改善箇所説明図

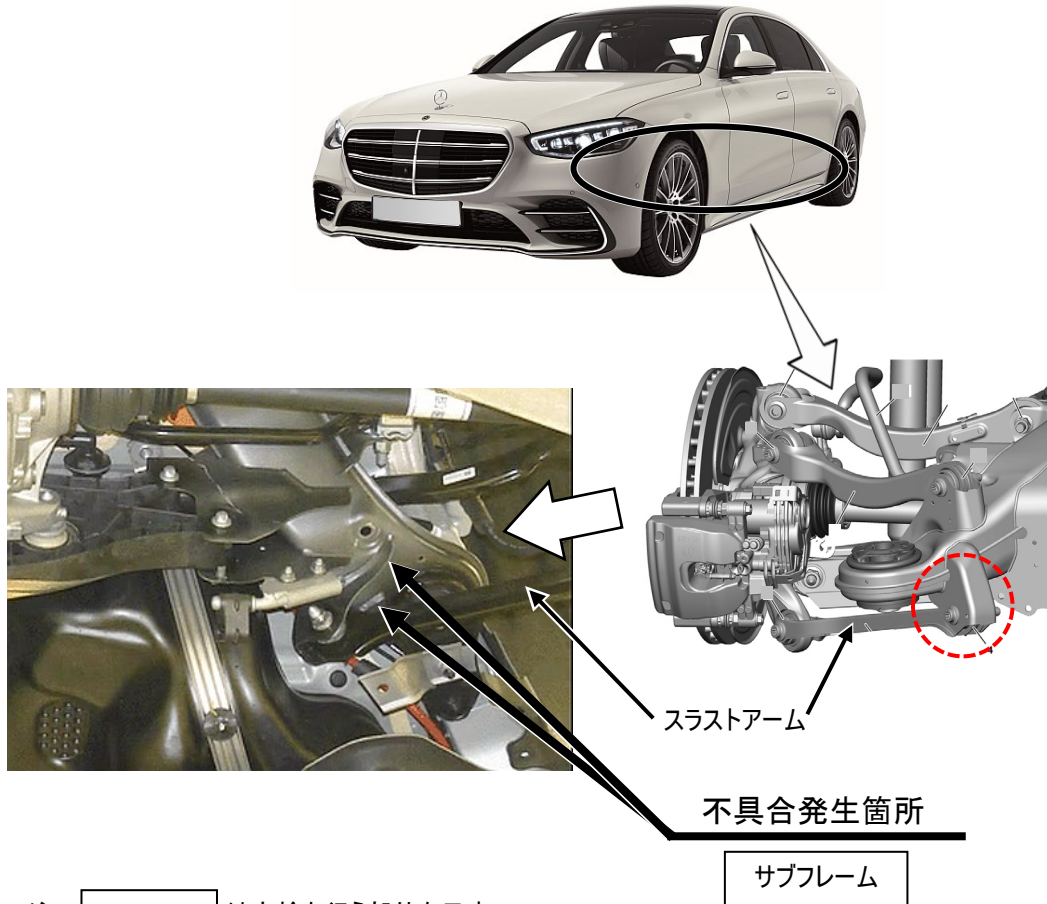
リアアクスルキャリアにあるスラストアーム用サブフレームにおいて、製造時の作業が不適切なため、溶接長さが不十分なものがある。そのため、走行中にサブフレームの溶接が剥がれてスラストアームが脱落すると、最悪の場合、車両の制御性が損なわれるおそれがある。

全車両、溶接部位の点検を行う。なお、溶接長さが不十分な場合は、リアアクスルキャリアを交換する。

識別：車台番号の付近に黄色ペイントを塗布する
